RENESAS TECHNICAL UPDATE

製品分類	MPU & MCU	発行番号	TN-RX*-A013A/J	Rev.	第1版
題名	I ² C バスインタフェース(RIIC) マスタ受信時の停止条件発行タイミングに関する注意事項		情報分類	技術情報	
適用製品	RX610 グループ RX62G グループ RX62N、RX621 グループ RX62T グループ RX630 グループ RX63N、RX631 グループ RX63T グループ	対象ロット等 全ロット	関連資料	RX610 グループ RX62G グループ RX62N、RX621 グループ RX62T グループ RX630 グループ RX63N、RX631 グループ RX63T グループ ユーザーズマニュアル ハードウェア編

3. 回避フロー

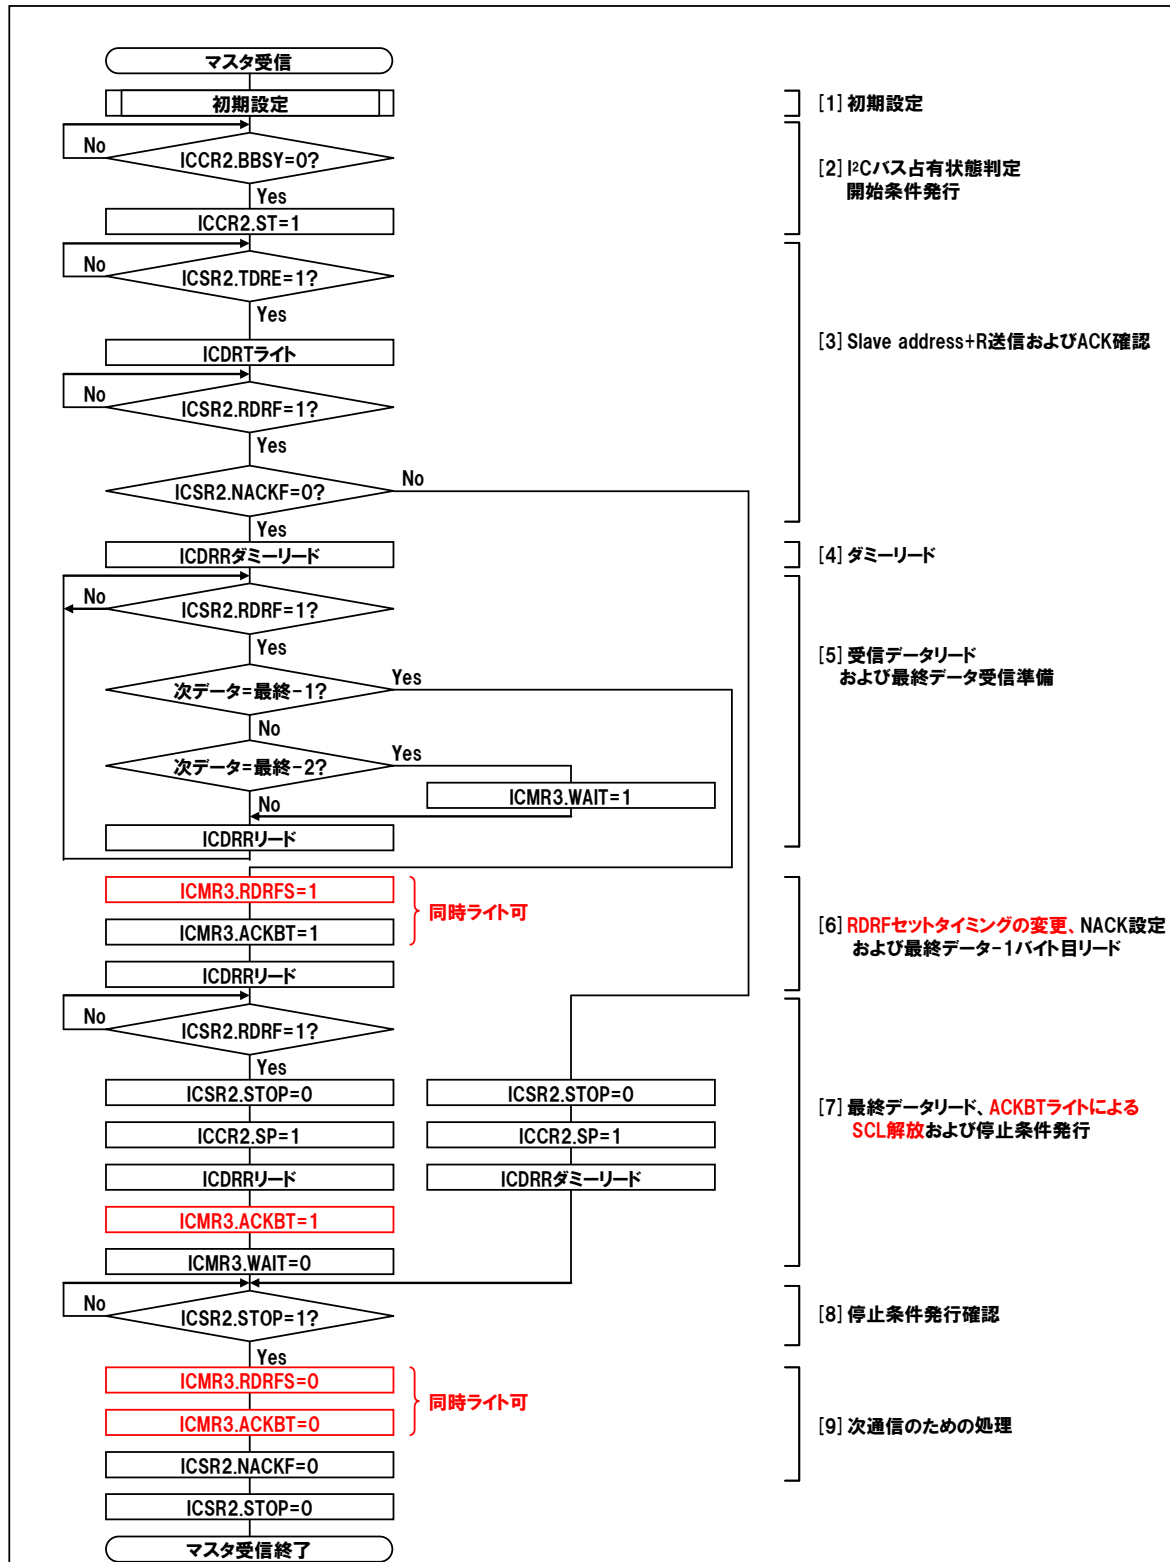
I²Cバスインタフェース(RIIC)において、マスタ受信の9クロック目と停止条件の間に、クロックが1クロック挿入される場合があります。
このクロックが通信に影響を与える場合は、下記の回避のフローをご使用下さい。

- ・マスタ受信の9クロック目立ち下がりとSP=1書き込みがRIIC内部で同時に認識された後、ICDRRを読み出した場合
- ・SP=1書き込み後に、マスタ受信の9クロック目立ち下がりとICDRR読み出しがRIIC内部で同時に認識された場合

- ・マスタ受信の9クロック目立ち下がり後のLホールド中、SP=1書き込みとICDRRの読み出しのアクセスが連続する場合
- ・マスタ受信の9クロック目立ち下がりとSP=1書き込みがRIIC内部で同時に認識された後、ICDRRを読み出した場合
- ・SP=1書き込み後に、マスタ受信の9クロック目立ち下がりとICDRR読み出しがRIIC内部で同時に認識された場合

マスタ受信の停止条件発行時に、9クロック目と停止条件の間に、クロックが1クロック挿入されます。

マスタ受信時に、ICMR3.RDRFSビットおよびICMR3.ACKBTビットへの書き込みを追加することで、停止条件前のクロック挿入を回避することができます。ユーザーズマニュアル記載のフローチャートに対し、赤字で記した処理を追加してください。

フローチャートの図 xx 部分は、各製品のユーザーズマニュアルでの I²C 章番号が入ります。本資料末尾の「適用製品及び関連資料」を参考にしてください。
